## オフセット・クレジット（J-V E R）制度における対象プロジェクト種類の追加に係る意見募集の結果等

### I. 意見募集の結果

### 1. **資料 4-1** 海上コンテナの国内トラック輸送効率化

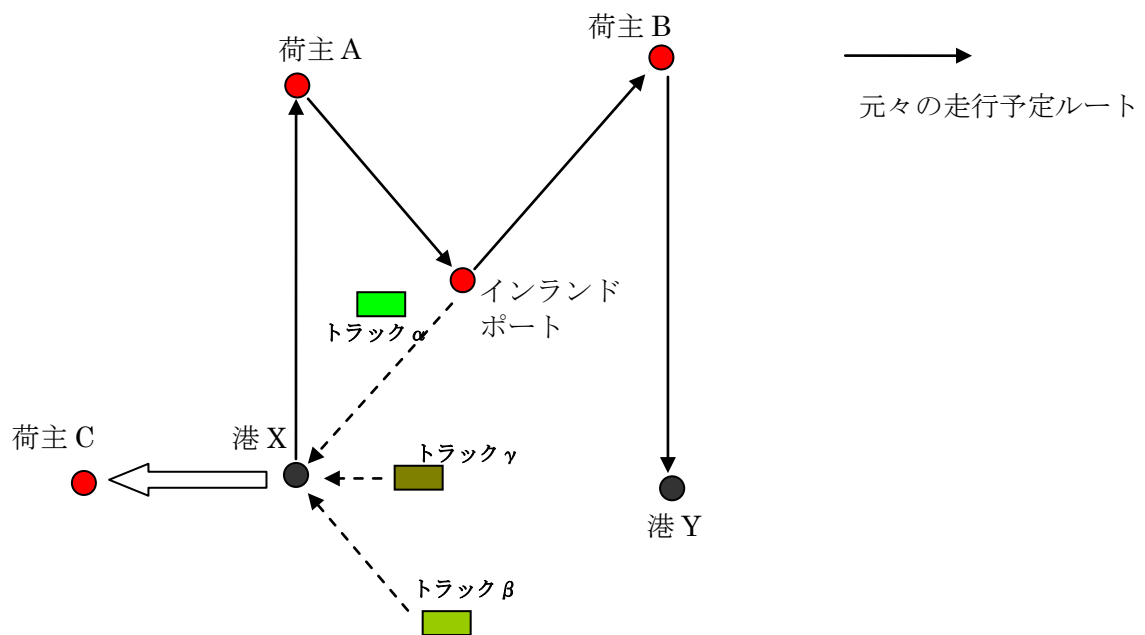
「6.3. トラックの回送（コンテナを積載していない状態での走行）に伴い発生する CO<sub>2</sub>」について、プロジェクト排出量算定項目から削除。併せて、回送に関する項目については全て修正。

元々は、「トラックの回送に伴い発生する CO<sub>2</sub>」については、算定対象活動項目としていた。これは、トラック  $\alpha$  がコンテナを輸送している場合、インランドポートでの待ち時間が発生するようなケースにおいて、港 X に戻り、別のコンテナを港 X から荷主 C に輸送するようなケースが考えられたためである。

港 X から荷主 C へのコンテナ輸送が発生した場合について考える。

この場合、周辺にトラック  $\alpha \cdot \beta \cdot \gamma$  の 3 台が存在した場合、最も利用しやすいトラックのうちの 1 台を手配して、港 X から荷主 C へのコンテナ輸送を行うこととなる。

この場合、トラック  $\alpha \cdot$  トラック  $\beta \cdot$  トラック  $\gamma$  のいずれか 1 台は、当該トラックの所在地から港 X まで回送されることとなる。

仮にトラック  $\alpha$  が利用されなくとも、別のトラックがコンテナ輸送に使用される。トラック  $\beta \cdot \gamma$  の所在地によっては、トラック  $\alpha$  の回送による CO<sub>2</sub> 排出量よりも、トラック  $\beta \cdot \gamma$  の回送による CO<sub>2</sub> 排出量が大きくも小さくもなる可能性がある。

この状況において、トラック  $\alpha$  の回送による CO<sub>2</sub> 排出量をプロジェクト排出量として計上することは、事業者のプロジェクト排出量を過大に評価する可能性もあることから、プロジェクト排出量の算定対象活動から外すものとする。
